Modification du dossier de demande d'Autorisation Environnementale

Projet de renouvellement de la Ferme éolienne de Benet

JANVIER 2026 – VERSION 1

Le présent document, rédigé à destination des services instructeurs, explicite les modifications du dossier de demande d'autorisation environnementale lié au renouvellement de la Ferme éolienne de Benet, initialement porté par la société Ferme Eolienne de l'Epinaie SAS et qui est désormais porté par la Ferme éolienne de Benet SAS.

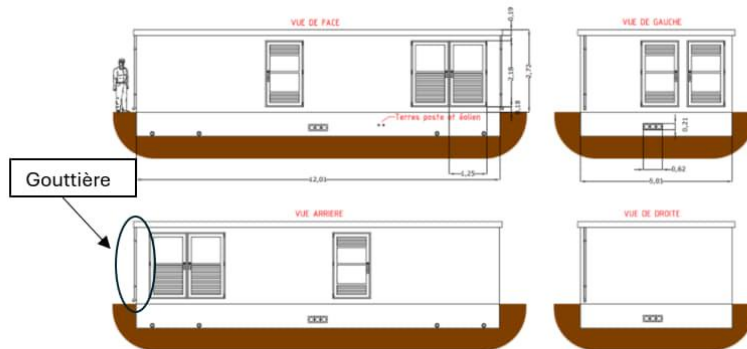
L'article A3 du règlement « *relatif aux conditions de desserte des terrains par les voies publiques ou privées et d'accès aux voies ouvertes au public* » qui précise que : « *les accès et les voies doivent présenter des caractéristiques permettant de satisfaire aux règles minimales de desserte (protection contre l'incendie, protection civile,...)* » et que « *les dimensions, formes et caractéristiques techniques des voies doivent être adaptées aux usages qu'elles supportent ou aux opérations qu'elles doivent desservir.* » L'attestation du maire de Benet affirme, sans plus d'éléments factuels, que notamment le dimensionnement des voiries est suffisant.

Les dimensions, formes et caractéristiques techniques pour les accès sont présentées dans en partie « 1.8. Les voies d'accès et aires de maintenance » du Dossier Plans (pièce n°6) ainsi que dans la partie « 4.1.2 Les voies d'accès » de l'étude d'impact (pièce n°4) :

« Sont présentés dans la partie « 4.1.2 Les voies d'accès », les accès prévus à chacune des éoliennes. Lors de la construction du projet, ces chemins ainsi que l'ensemble des chemins publics ou privés utilisés pour l'accès aux éoliennes seront renforcés de manière à pouvoir faire passer des convois exceptionnels. Ils seront entretenus pendant toute la durée de vie du parc afin que les engins de maintenance puissent accéder aux éoliennes en permanence. Les services d'incendie et de secours auront donc toujours à disposition des voies d'accès carrossables maintenues en bon état de propreté en cas d'intervention. Une convention d'utilisation des chemins a, d'ailleurs, été signée entre la société et la mairie et une procédure est en cours concernant l'association foncière de Benet. »

Les voiries d'accès permettront ainsi de satisfaire aux règles de desserte des engins de protection contre l'incendie, des engins de secours ou de tout autre véhicule de protection civile.

Le projet respecte l'article A3 puisque les voies d'accès prévues permettent de répondre aux règles minimales de desserte.

Conformité à l'article A6 : Implantation par rapport aux voies et emprises publiques

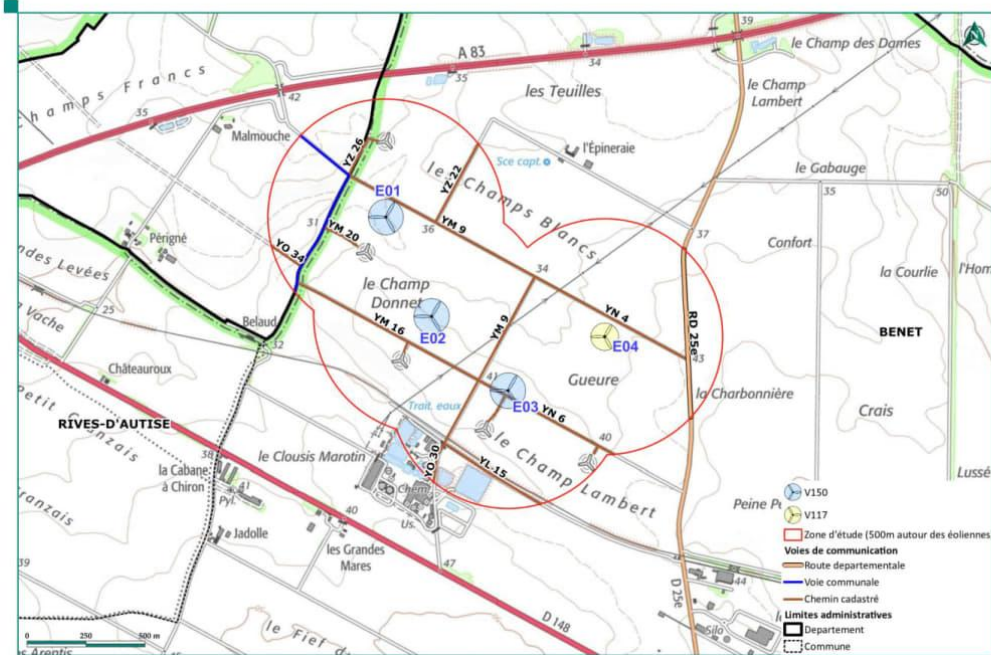
L'article A6 « *implantation des constructions par rapport aux voies et emprises publiques* » du règlement précise que « *les constructions et installations doivent être implantées à :*

La réponse de l'attestation du Maire (et non du demandeur) se limite à affirmer que le projet, d'intérêt collectif, respecte cette réglementation alors qu'il était demandé que le document et les plans de la demande précisent la nature des voies ou chemin notamment pour les éoliennes E1, E3 et E4 ainsi que pour le poste de livraison et indiquent en quoi chaque élément respecte la règle précitée ou bien peut bénéficier de la dérogation pour les services publics ou d'intérêt collectif notamment en justifiant en quoi les caractéristiques techniques impose cette implantation et que cette implantation ne porte pas atteinte à la sécurité des usagers de la route (visibilité...).

L'ensemble des distances des éoliennes aux voiries sont indiquées dans la partie 3.3.1. Voies de communication de l' Etude de Dangers (pièce 5.1)

- L'A83 et la RN148, ne sont pas présentes dans l'aire d'étude de dangers de 500m autour du projet, soit une distance supérieure à l'éloignement de 100m et 75m du PLU.
- Une seule route départementale est présente dans l'aire d'étude : la RD25e, qui est située au plus proche à 348 m de l'éolienne E04, soit une distance supérieure à l'éloignement de 25m du PLU.
- Une seule voie communale est présente dans l'aire d'étude : la voie communale n°1, située à 220 m de l'éolienne E01 au plus proche, soit une distance supérieure à l'éloignement de 5m du PLU.

Ainsi le projet respecte l'article A6 concernant l'implantation des constructions par rapport aux voies et emprises publiques.
